消防同意を円滑に行うための留意事項

消防同意の審査を円滑に行うために、消防同意の審査時によくある指摘をもとに例示しましたので、申請時の参考としてください。

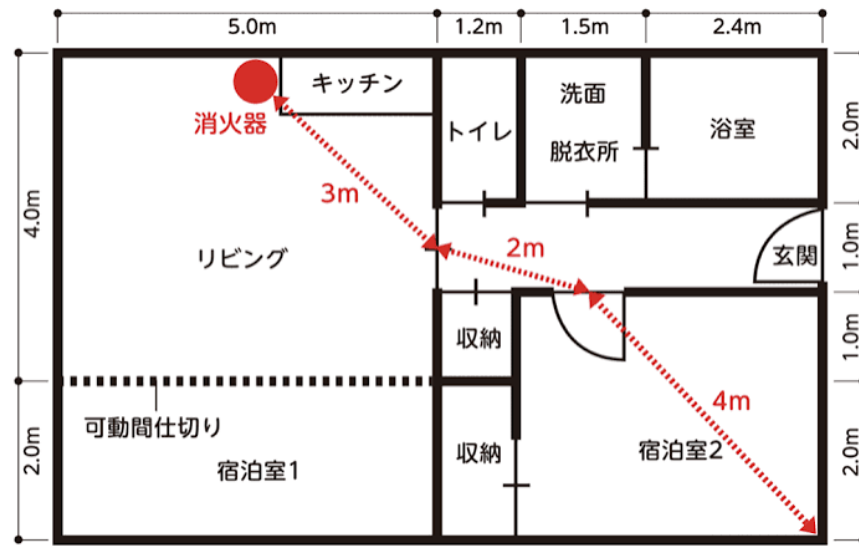
- ・階ごとに無窓階の判定をして、その結果を明記して下さい。
- ・無窓階の判定方法は、消防法施行規則第5条の3に従ってください。
- ・直径1m以上の円が内接できる開口部又は幅75cm×高さ1.2m以上の開口部を2以上有し、かつ開口部の合算が床面積の1/30以上の場合、普通階となります。
- ・ガラスの厚さ・種類を明記してください。
- ・鍵の種別を明記してください。（サムターン、クレセント、鍵付きクレセント、開放制限付きなど）鍵が複数ある場合はその旨を明記してください。
- ・床面から建具下端までの高さを明記してください。
- ・有効開口部算定箇所の内外1m以上の空地を設けてください。駐車場・植栽等に注意してください。
- ・無窓階算定上の開口部が面する通路の位置及び幅員（有効幅員1m以上）を敷地配置図等に明記して下さい。
- ・無窓階判定上のガラスにフィルム（防犯、飛散防止、サイン等）を貼る場合には、その素材と厚みを明記してください。
- ・規模に関わらず、建具表等により開口部の詳細がわかるようにして下さい。（W×H、ガラスの種類・厚み、カギの種類、FLから開口部下端までの高さ）
※無窓階として設計している場合であっても必要です。
- ・シャッター（窓の付属シャッター等を含む）詳細を記載してください。（手動 or 電動、材質・スラット厚・水圧開放・水圧解除）
- ・ベランダ建具を有効開口部として算定する場合は、ベランダの手すりの高さが分かるようにしてください。（1.2m以下であれば有効可）
